## Réaménagement de la Place d'Ostwald Strasbourg-Montagne Verte

Compte-rendu de la réunion publique du 25 juin 2025

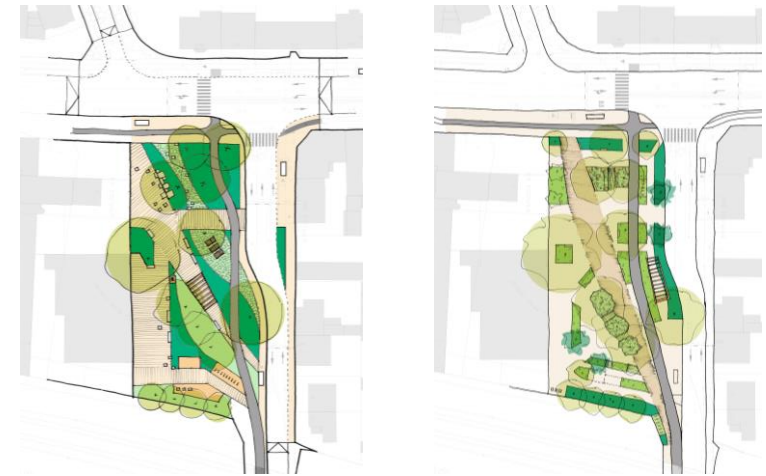
- Le scénario 2 est celui ayant le plus retenu l'attention des usagers. Cependant, différents éléments du scénario 1 et 3, devront être repris dans la suite des études. Il s'agit notamment d'intégrer des buttes dans les aménagements, afin d'isoler davantage la route de Schirmeck de la place, et de créer une barrière végétale pour isoler les piétons de la circulation.

- La suppression totale du stationnement pose question, notamment au droit du vétérinaire, qui se situe à l'angle de la place et de la route de Schirmeck. La maîtrise d'œuvre va mener une nouvelle réflexion sur l'intégration de quelques places de stationnement à proximité de cet établissement.

- La question du stationnement a aussi été évoquée dans le cadre de la deuxième phase du projet, sur l'emplacement de l'actuel local d'Alsace-Syrie. Une étude va être menée pour vérifier la viabilité de cette demande.

- Les arrêts de bus, notamment ceux situés sur la place d'Ostwald, ont été questionnés. Malheureusement, leur emplacement ne pourra pas être revu, vu la largeur nécessaire pour aménager un quai bus. Ils seront cependant intégrés aux aménagements, de manière à ne pas générer de nuisances supplémentaires.

- La piste cyclable à privilégier est celle longeant la chaussée. La maîtrise d'œuvre veillera à réfléchir à la solution la plus pertinente pour isoler les cyclistes des véhicules de la rue d'Ostwald., notamment via un masque végétal (entre la chaussée et la piste cyclable et/ou entre la piste cyclable et la place).

- Il a été demandé d'aménager sur la place davantage de mobilier ludique, type chaise longue, banquette circulaire, pergola etc. Également, l'aménagement la réalisation d'un terrain de pétanque est souhaité. Il faut cependant rappeler que la pollution générée par la route de Schirmeck ne permet pas d'aménager du mobilier sur l'espace de la place situé à proximité de la route.

- L'idée d'aménager un plateau pour faire ralentir les véhicules route de Schirmeck a été fortement apprécié. Un travail doit être mené par la maîtrise d'œuvre pour en définir les limites et le nombre de traversées piétonnes qu'il contiendra.

- Les habitants ont émis le souhait d'accueillir des toilettes publiques sur la place. Cette demande va être étudiée.
